| | RESOLUCION No. 000303- (05 ABR 2017) | VERSIÓN: 01 |

Por la cual se otorga un permiso de ocupación de cauce

11. Que verificada la información obrante en las diligencias, este Despacho mediante Auto No. 021-17 de marzo 06 de 2017, ordenó dar trámite a la solicitud de ocupación de cauce solicitado por el Municipio de San Juan Girón, para la construcción de un muro de protección en la margen derecha del Río Frío, sector San Jorge.

Figura 14. Aislamiento en sector San Jorge

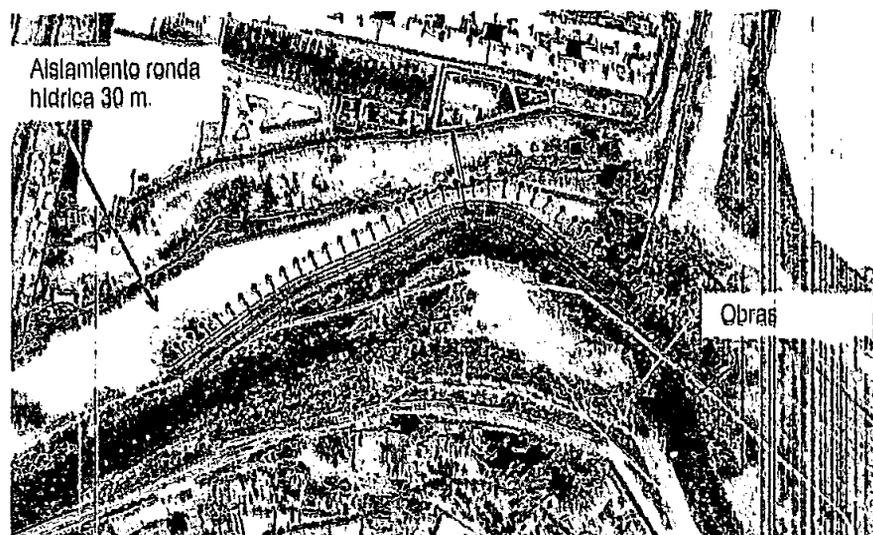
De acuerdo a lo anterior, es preciso informar en el acto administrativo, mantener el aislamiento de la ronda hídrica del río Frío por ser una zona de protección ambiental.
